Ministero della Transizione Ecologica

Parere n. 311/21 del 23 luglio 2021

Progetto:	<p><i>Parere Tecnico</i></p> <p>Autostrada A4 Torino-Venezia. Tratto: Milano Est-Bergamo. Adeguamento dello Svincolo di Dalmine. Modifica del Piano di Utilizzo</p> <p>ID_VIP 6000</p>
Proponente:	<p>Autostrade per l'Italia S.p.A.</p>

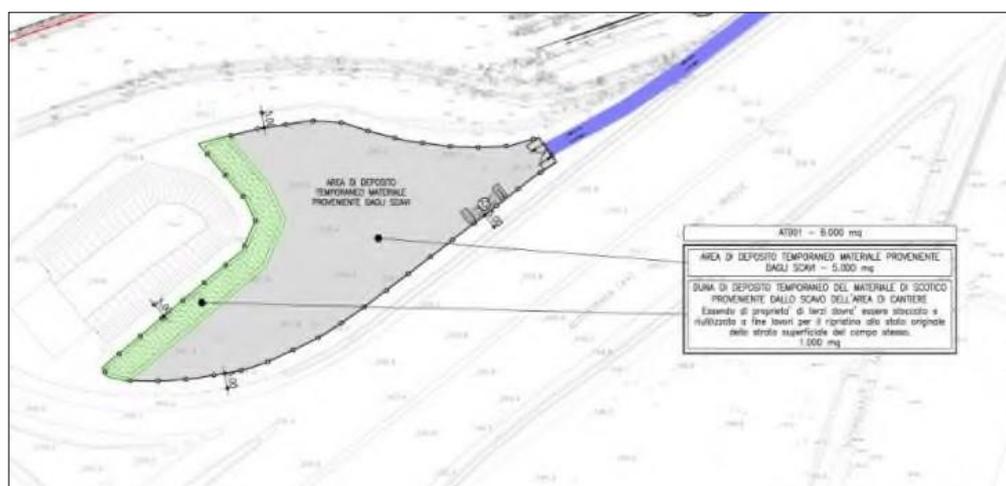
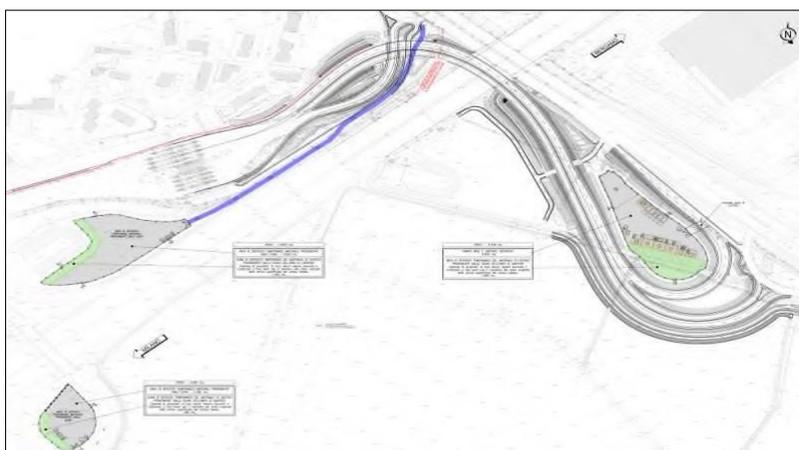
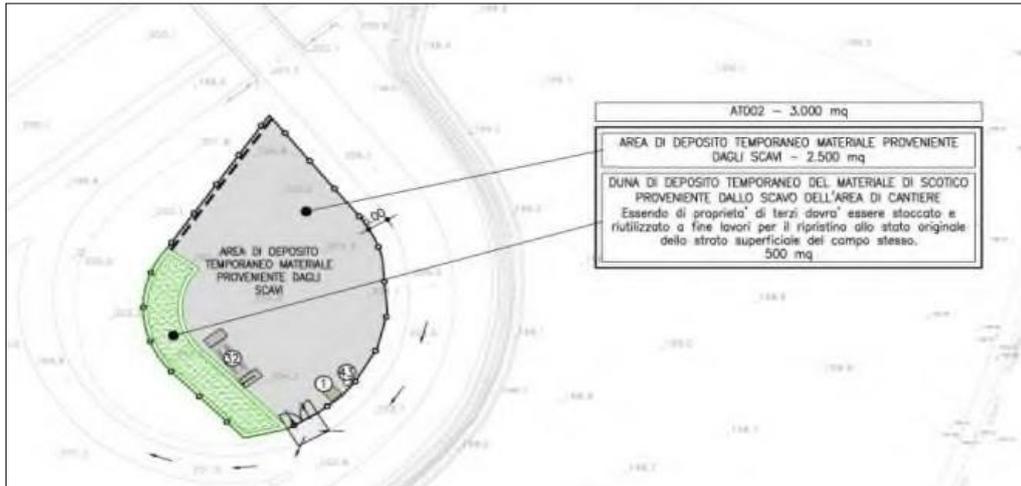
I due nuovi siti di deposito temporaneo del materiale proveniente dagli scavi AT001-AT002 si trovano all'interno delle aree intercluse dello svincolo autostradale di Dalmine. Le due aree saranno utilizzate per il solo stoccaggio del materiale proveniente dagli scavi per la realizzazione dell'adeguamento dello svincolo di stesso. Le aree sono state localizzate in adiacenza ai lavori da realizzare e risultano accessibili direttamente dalla viabilità locale esistente.

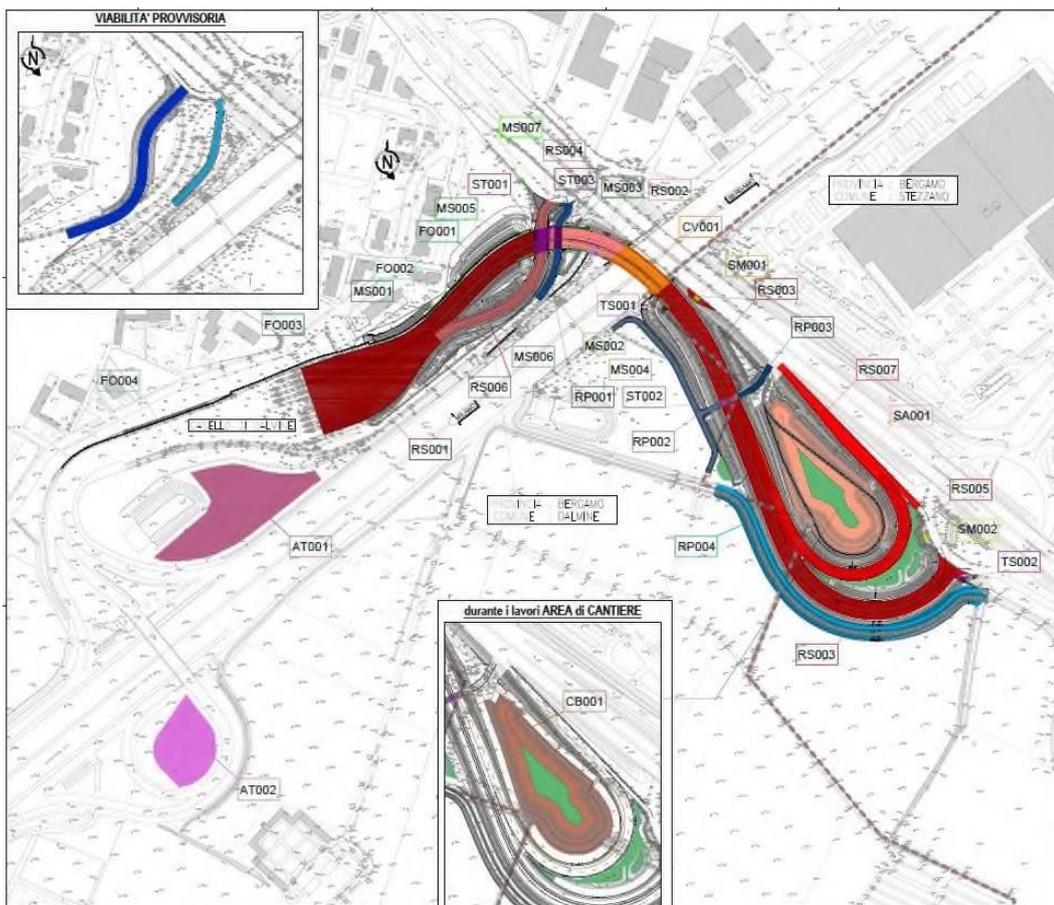
I movimenti delle terre da scavo avverranno lungo le viabilità esistenti, con i depositi intermedi posti all'interno dell'area di cantiere CB01 (con annesso cantiere operativo di circa 6.450 m²) e delle aree specificatamente dedicate AT001 e AT002 a supporto di tutte le lavorazioni. All'interno dell'area di cantiere è stata identificata l'area che sarà occupata dal deposito temporaneo del materiale proveniente dagli scavi, che avrà un'estensione di 1.800 m².
